# 도시계획시설(도로) 결정(변경)을 위한 의견청취안 검 토 보 고

- 노들 글로벌 예술섬 조성사업 관련하여 교통영향평가 심의 결과에 따라 양녕로 일부 선형조정을 위해 도시계획시설(도로) 결정(변경) 추진

- 이번 「서울특별시 도시계획시설(도로) 결정(변경)을 위한 의견청취안」은 노들 글로벌 예술섬(문화시설)과 중복결정 되어있는 양녕로1)(광로3류, 155m) 구간에 대하여 ‘노들섬 하늘예술정원 조성사업’ 교통영향평가 심의 결과를 반영<sup>2)</sup>하기 위해 도로 선형 변경이 필요함에 따라 도시계획시설(도로)의 결정(변경)(안)<sup>3)</sup>에 대한 서울특별시의회(이하, ‘시의회’)의 의견을 듣고자 하는 것임

### < 교통영향평가 종합개선안도 >

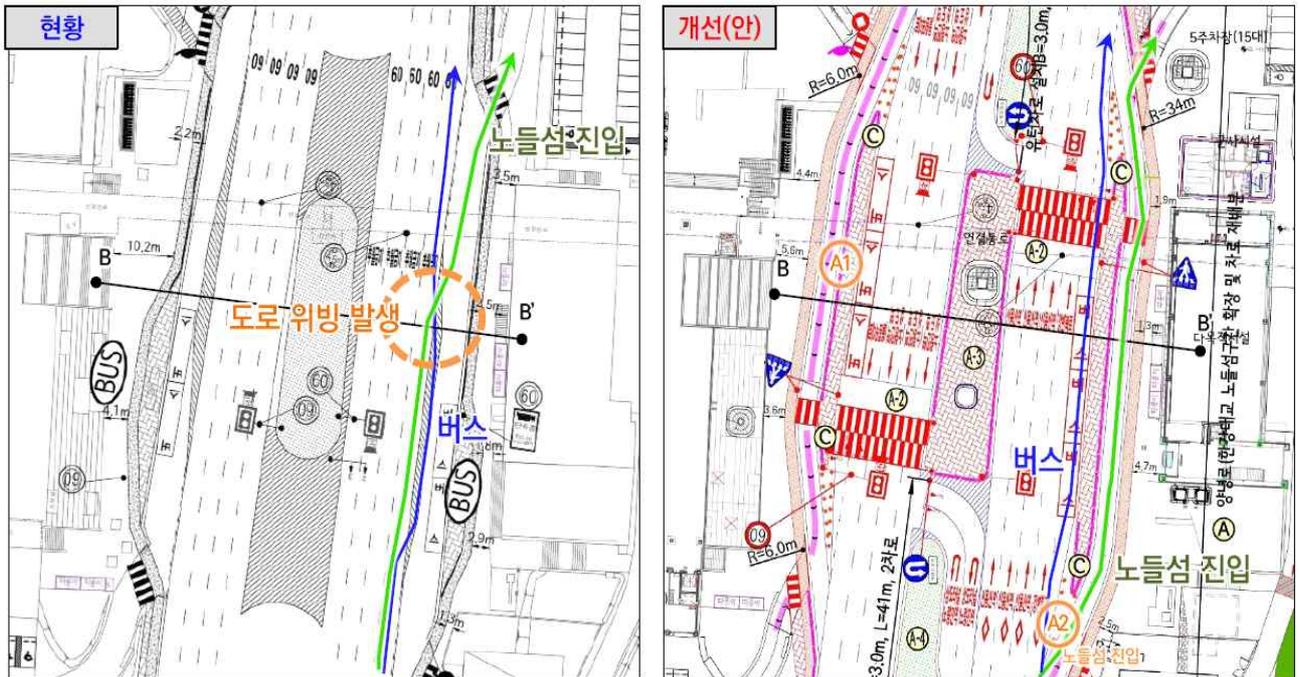
- 이번 의견청취안은 도로의 등급(광로3류), 기능(간선도로), 연장(155m), 기·종점(한강대교 노들섬 하단~상단), 폭원(42~51m) 등 기본 제원은 유지하면서 도로 선형을 조정함에 따라 문화시설과의 중복결정 면적이 7,153 $m^2$ 에서 8,023 $m^2$ 로 변경되며, 이는 교통영향평가 심의 결과 ①도로구간 확장(A1), ②노들섬 이용차량을 위한 진출입구 및 버스정차대 분리(A2)를 반영하기 위한 조치임
- 구체적인 변경 사유를 살펴보면 현재 버스 정차 공간과 노들섬 진출입 차량 동선이 혼재되어 있어 교통 흐름 및 안전에 문제 발생이 예상되는 구간을 대상으로 일반 차량 진출입로와 버스정차대를 분리하

고 해당 구간의 도로 공간을 일부 확장하는 방식으로 선형을 조정함에 따라 도로와 문화시설과의 중복결정 면적이  $870m^2$  증가하게 되었음

### < 중복결정 면적 변경 현황 >

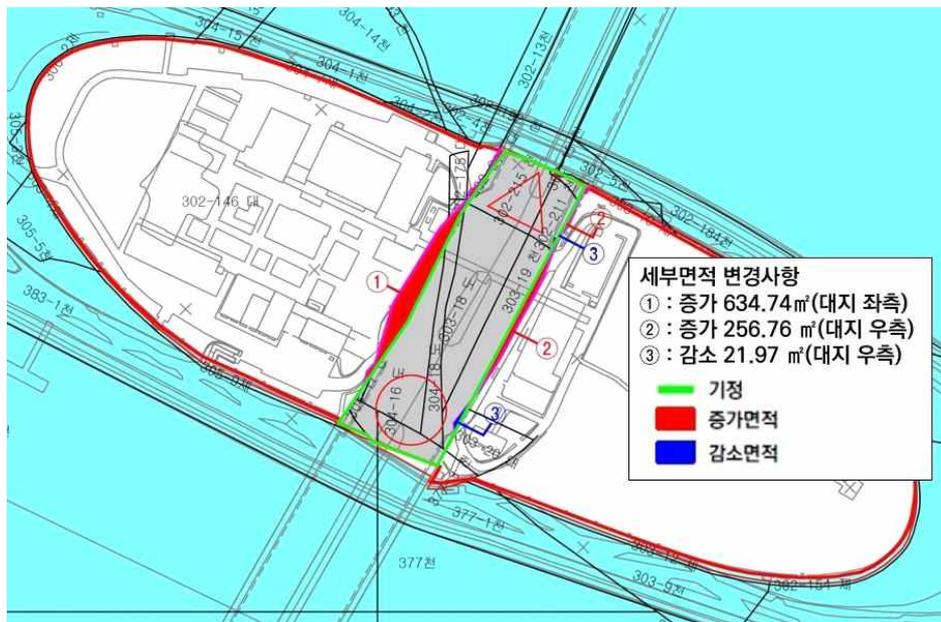
- 도로의 기본 제원에는 변경이 없고 노들 글로벌 예술섬 조성 이후 예상되는 방문객 증가에 따른 교통 혼잡을 사전에 해소하기 위한 조치라는 점에서 변경의 필요성은 인정됨
- 다만, 한강 내 섬이라는 지리적 특성상 교통처리 여건이 제한적인 만큼 대규모 문화시설(연면적 60,818㎡) 개관 이후 방문객 집중에 대비한 교통 혼잡 완화 방안을 사전에 마련할 필요가 있음
- 버스정차대 설치 및 진출입 동선 분리로 인한 횡단위치·횡단횟수·보행거리 증가, 보도폭원 축소 등이 대중교통 이용 및 보행환경 악화로 이어질 수 있는 만큼, 교통약자를 포함한 대중교통 이용자 및 보행자의 접근성 확보와 교통사고 예방을 위한 안전대책도 함께 강구되어야 할 것임
- 특히 노들섬은 대중교통 이용 방문객의 비율(94.8%, '29년 일요일 첨두시간)이 상당히 높고 노들 글로벌 예술섬 조성 이후에도 주차면수<sup>9)</sup>의 대폭 확충이 계획되어 있지 않아 자가용 이용 방문객(5.2%)은 제한적일 것으로 예상되는 바, 대중교통 이용자 및 보행자의 접근 편의성 확보가 개인교통 진출입로 확보보다 우선적으로 고려될 필요가 있음<sup>10)</sup>

〈 교통처리계획 단면도 〉

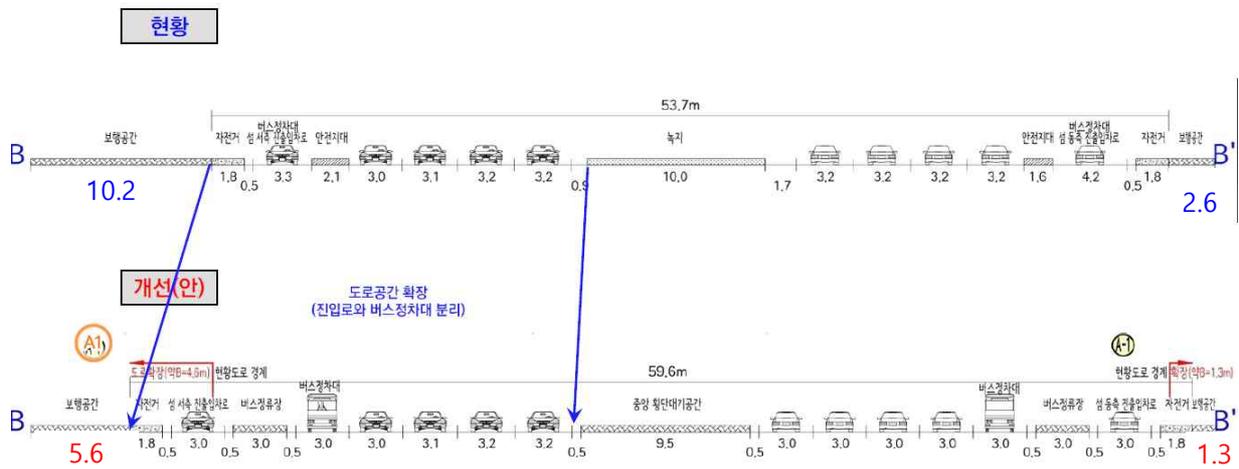
- 또한 버스정차대 설치와 차량 진출입 동선 분리로 인해 대중교통 이용자 및 보행자의 보행공간이 각각 10.2m에서 5.6m로, 2.6m에서 1.3m로 대폭 축소되었다는 점에서 이번 도로 선형 조정이 노들 글로벌 예술섬의 주 이용자인 대중교통 이용자 및 보행자의 특성에 부합하는 방향으로 계획된 것인지 면밀한 검토가 필요함
